Przebudowy osiedlowej sieci ciepłowniczej od komory W-72A do komory W-72/L-2 oraz od komory W-72/L-1 do PS przy budynku Elektoralna 21 wraz z przebudową i budową przyłącza do budynku przy ul. Elektoralnej 17C w Warszawie, Dzielnica Śródmieście. - ETAP II

## PROJEKT CZASOWEJ ORGANIZACJI RUCHU

### OPINIA DO PROJEKTU CZASOWEJ ORGANIZACJI RUCHU

### OPINIA DO PROJEKTU ORGANIZACJI RUCHU

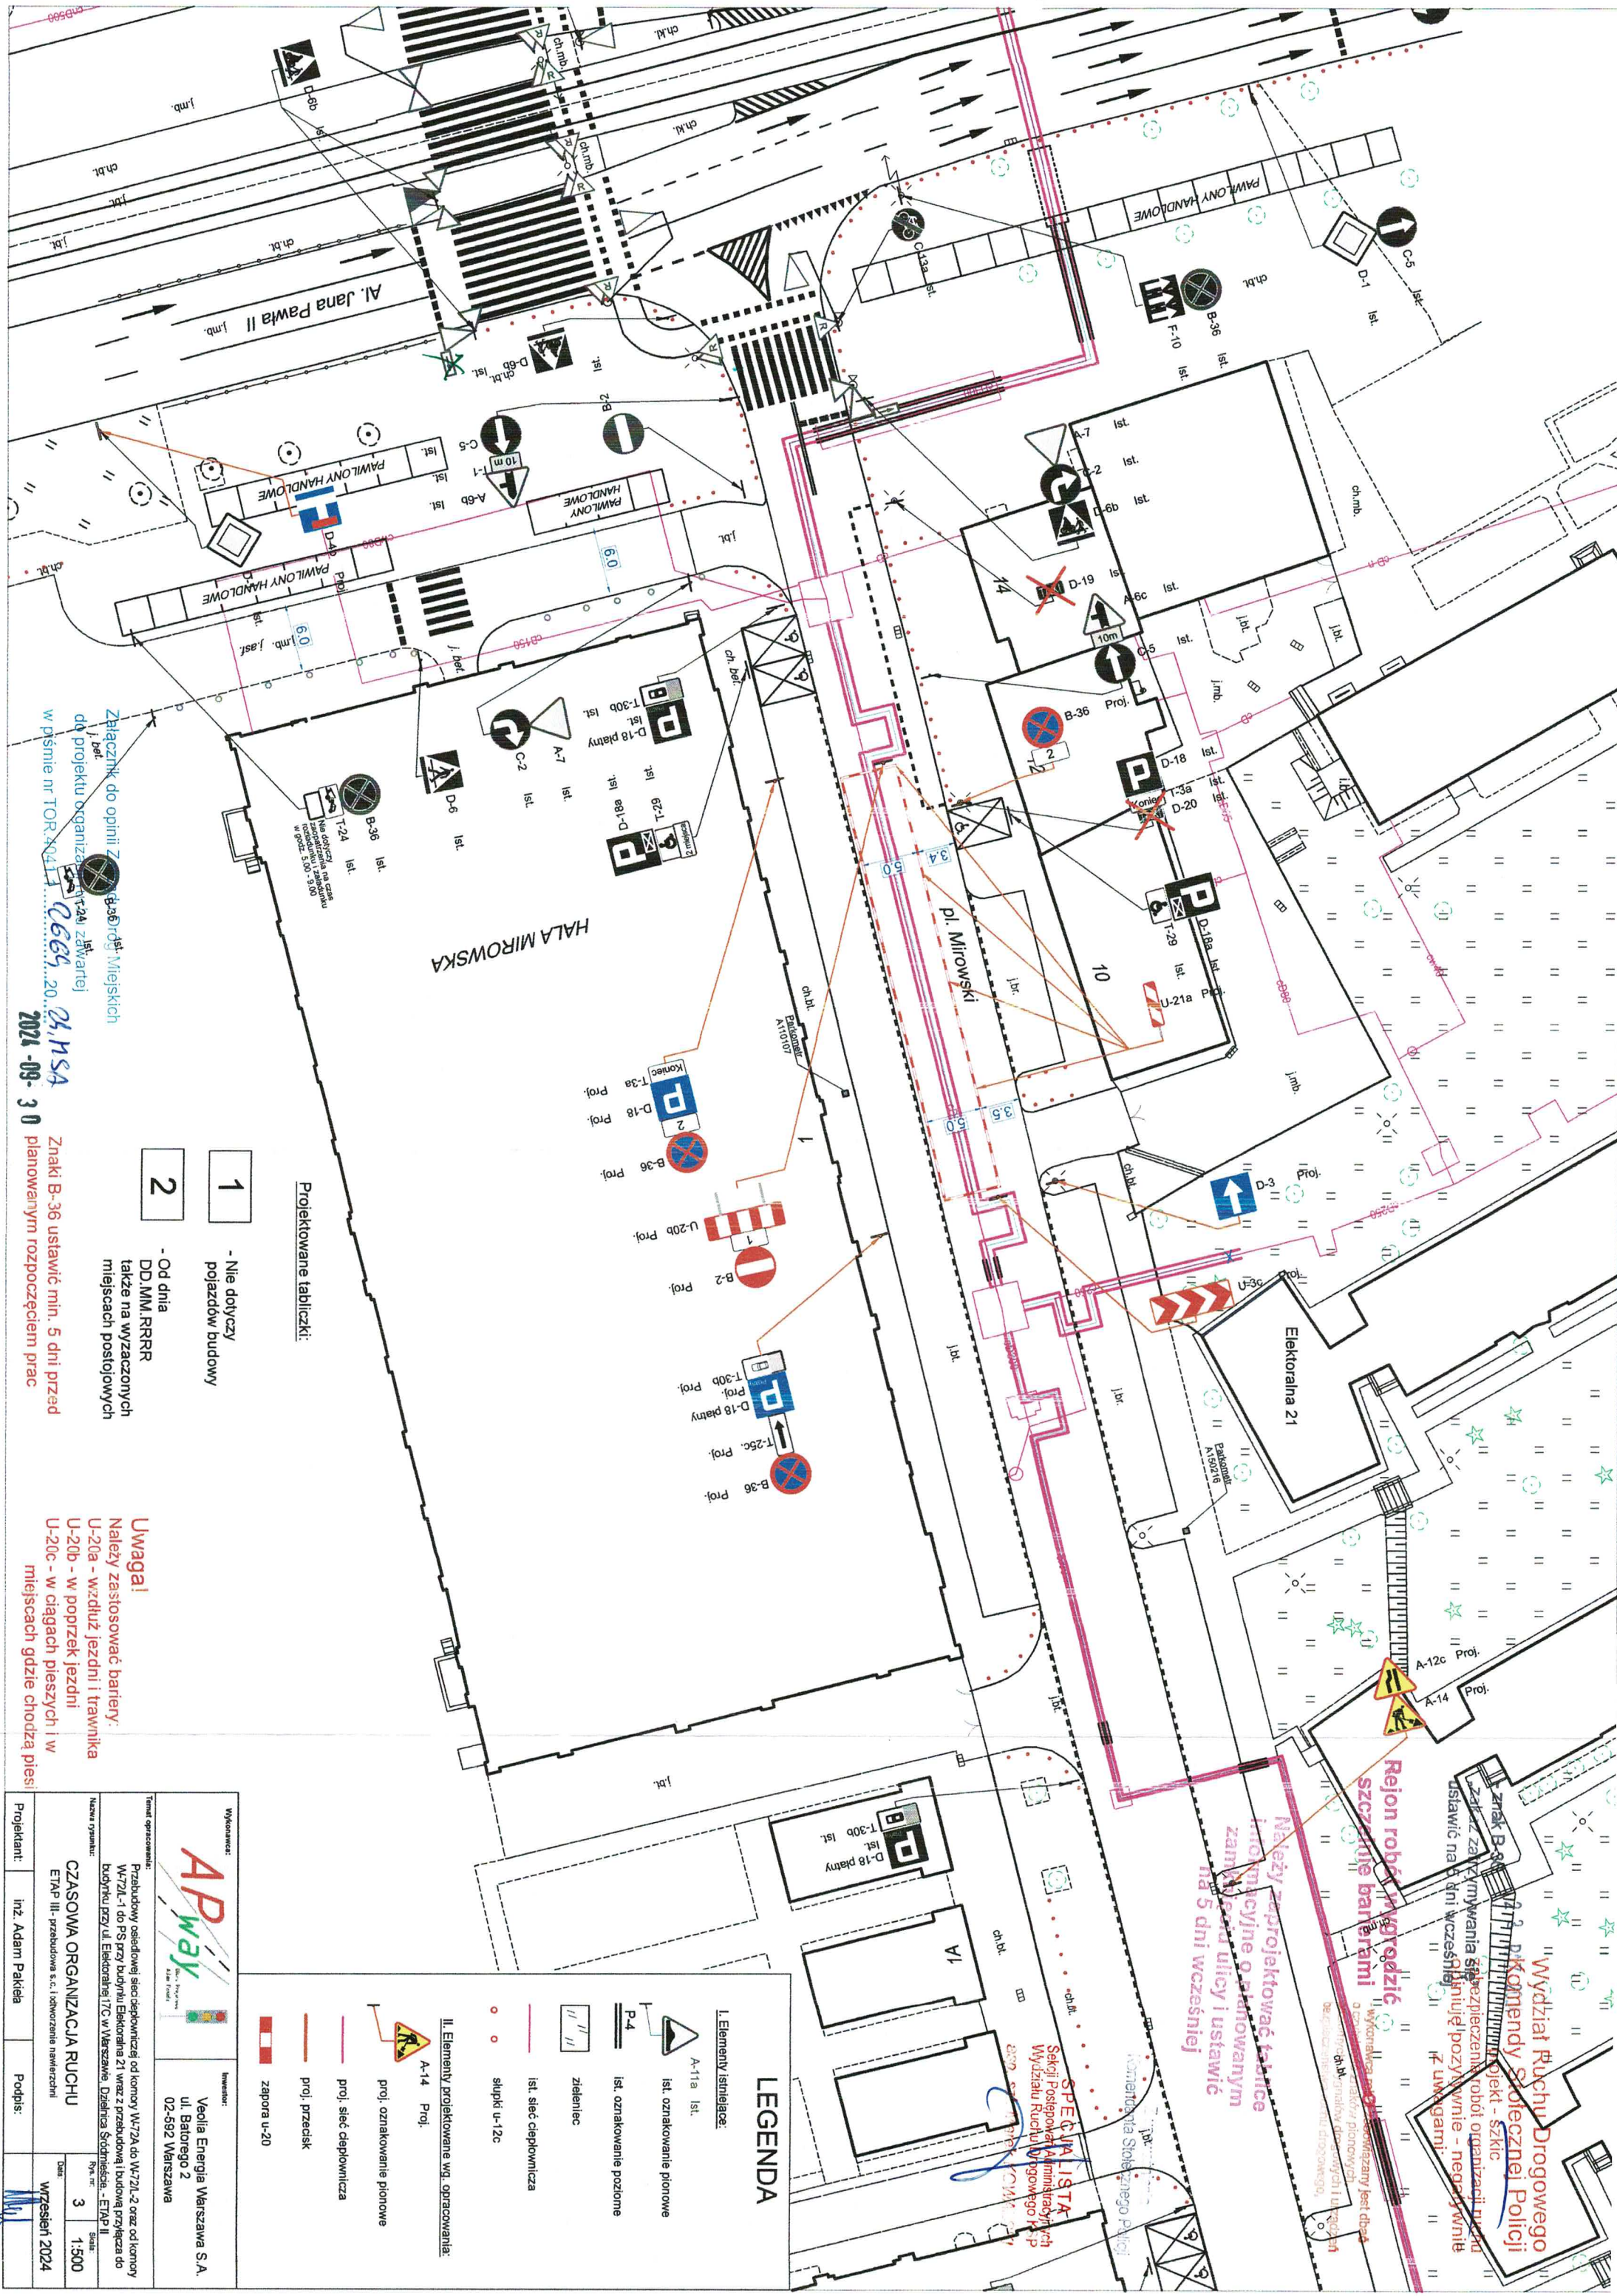
**Rejon robót wygradzić**  
szczytne barierkami

Należy zaplanować także i nowymylnie o planowanym zamykaniu ulicy i ustawić na 5 dni wcześniej

Wykonawca jest obowiązany być obca o rejonach robót i wyznaczyć i ustawić barierki i znaki drogowe.
